JEAG 4607 - 200X「原子力発電所の火災防護指針」公衆審査意見対応表

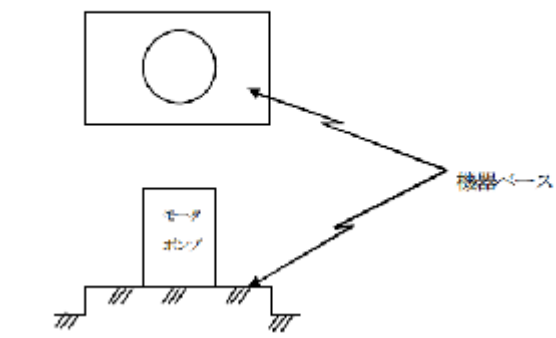
No	頁	該当条項等	意見内容	対応
20	21	3.1.2.3 消火用水供給系	<p>【例示2】消火ポンプ系の構成の(例1)(例2)は、はっきりした文字に修正されたほうが良いと考えます。</p> <p>【理由】 おそらく、画像を張り付けられたのですが、字が潰れて読みにくくなっています。</p>	出版までに修正します。
21	22	3.1.4 その他	<p>【例示1】「安全機能を有する構築物，系統及び機器への配慮」に以下の記述があります。</p> <p>水スプリンクラー系及びガススプリンクラー系の散布により安全機能を有する構築物，系統及び機器の安全機能が著しく阻害されないようにする具体的な設計の例としては，以下がある。</p> <p>(例1) ディーゼル発電機室に不活性ガス消火設備等を設ける場合には，直ちにディーゼル発電機の機能を損なうことのないようにディーゼルエンジンの吸気，排気口をディーゼル発電機室外に設置する。</p> <p>次の2件を提案します。</p> <p>(1) 「不活性ガス消火設備等」は、「二酸化炭素設備」に変更する。</p> <p>(2) 「排気口」は削除する。</p> <p>【理由】</p> <p>(1) 不活性ガス消火設備等と有りますが、ディーゼル発電機は危険物施設に該当しますので二酸化炭素設備等するのが適切ではないでしょうか。</p> <p>(2) 排気口を発電室外に設置するのが消火設備作動時の影響防止であるように読めますが、消火設備とは関係ないと思われるので削除を提案するものです。</p>	<p>(1) 危険物施設にあっても、危険物保安技術協会での技術評価により二酸化炭素消火設備以外の消火設備も使用可能です。</p> <p>(2) ハロゲン化物消火設備の場合、消火剤が排気管を介して内燃機関内へ侵入し燃焼障害を及ぼす可能性が有る事を考慮したものです。</p>
22	23	3.1.4 その他	<p>【例示1】(例6)には次の記述があります。</p> <p>(例6) ガススプリンクラー設備を設ける場合には，消火剤の流出防止等によりプラントを安全に停止する操作を行う区域への悪影響を防止する。</p> <p>次のように言葉の順序を入れ替えることを提案します。</p> <p>“ ガススプリンクラー設備を設ける場合には，消火剤の流出防止等によりプラントを安全に停止する操作を行う区域への消火剤の流出等による悪影響を防止する。 ”</p> <p>【理由】 現行文も間違いではありませんが、提案のほうが素直に頭に入り易い表現のように思います。</p>	修正案では、消火剤流出防止の目的が不明確となる為、変更は不要と考えます。

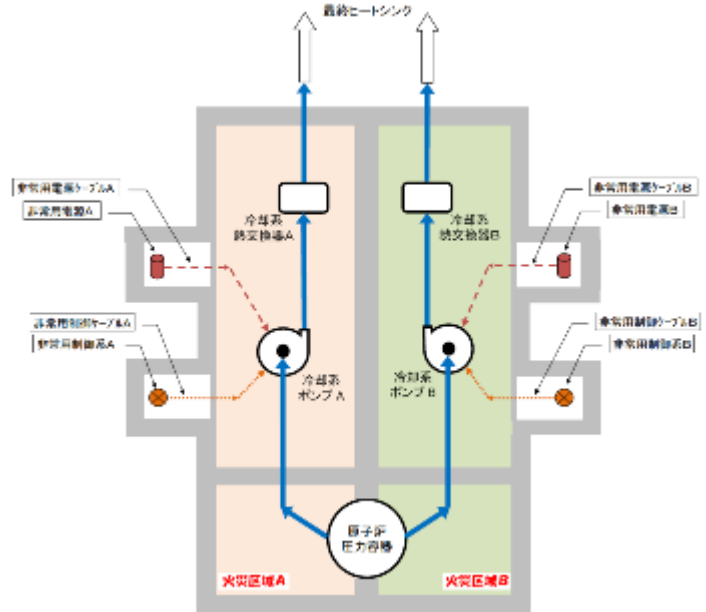
No	頁	該当条項等	意見内容	対応
23	23	3.1.4 その他	<p>【例示2】「消火排水の流出防止策」で「放射能汚染の可能性のある消火排水のプラント外への流出を防止」は、「放射能汚染の可能性のある消火排水の放射線管理区域外への流出を防止」としては如何でしょうか。</p> <p>【理由】 この場合は「プラント外」よりも「管理区域外」への流出防止が目的として書かれているのではないのでしょうか。プラント外への流出防止なら別の方法も考えられますから。</p>	<p>以下のとおり修正します。</p> <p>【変更案】</p> <p>3.1.4 その他</p> <p>(2) 放射能汚染の可能性のある消火排水の放射線管理区域外への流出を防止すること。</p> <p>【例示2】</p> <p>放射能汚染の可能性のある消火排水の放射線管理区域外への流出を防止する具体的な設計の例としては、以下がある。</p> <p>(例1) 放射線管理区域の出入口部に、溝あるいは床面にスロープ等をつける。</p>
24	26	3.3 自然現象に対する火災検出装置及び消火装置の性能維持	<p>1. の内容は、3.1 火災検出装置及び消火装置の後ろに出てくるものと重複していますので、記述方式を工夫されて簡素化されたほうが良いと思います。</p> <p>【理由】 指針の簡素化。</p>	<p>特に重要な考慮事項である事から、現状の記載としています。</p>
25	27	3.3.1 耐震設計	<p>【例示1】【例示2】では、“設置するものとする”、“検討するものとする”、“採用しないものとする”という表現になっているが、参考的な内容であれば、他の場所と同様に、それらしい表記に修正されるほうが良いと考えます。もしも「m u s t」事項ならJEAC4626に移すべきです。</p> <p>【理由】 この指針の主旨に沿ってないと思われるため。</p>	<p>具体的な設計方法は一律でない事から、現状の記載としています。</p>
26	27	3.3.1 耐震設計	<p>【例示3】現場へのアクセスには次の文章が有ります。</p> <p>【例示3】現場へのアクセス</p> <p>地震時における移動式消火設備の現場へのアクセスについて考慮するとは、地震時における地盤沈下等により、配備された消防車等が火災現場へアクセスできない可能性を想定して、設備面あるいは運転管理面における対策を適切に組み合わせることにより、個々の発電所の特性に応じた現場の視点に立って対処方法を検討しアクセスを確保するなどの措置を講じることをいう。</p> <p>アクセスを確保する具体的な方法の例としては、以下がある。</p> <p>(例1) 悪路対応の移動式消火設備を導入する。</p> <p>(例2) 地盤沈下に対して土嚢等により対応する。</p> <p>(例3) アクセスルートを複数確保する。</p> <p>この内容は、今回の提示意見8番の(2)と同様に、JEAG4103「火災防護管理指針」への補強処置を提案します。</p> <p>【理由】 この内容はこの指針にあっても良いと思いますが、JEAG4103「火災防護管理指針」にこそ書くべきものです。</p>	<p>平成19年12月に火災防護に関する審査指針が改訂され、その後平成20年2月に中越沖地震における原子力施設に関する自衛消防及び情報連絡・提供に関するWGの報告書が出されました。中越沖地震における原子力施設に関する自衛消防及び情報連絡・提供に関するWGでは、設計面及び運用面、その他観点も含め多岐にわたって多くの内容が検討され報告がされました。「現場へのアクセス」については、報告の中で記載されている事項です。</p> <p>この内容は、消火設備があっても使える状態でなければ意味がないという、設計側と密接に関連するという点で、JEAG4607にも規定しています。なお、JEAG4103「原子力発電所の火災防護管理指針」には、消防用設備等の維持管理の観点で規定されています。</p> <p>JEAG4103「原子力発電所の火災防護管理指針」については下記項目参照 6.2.2 消防用設備等の維持管理(4)</p>
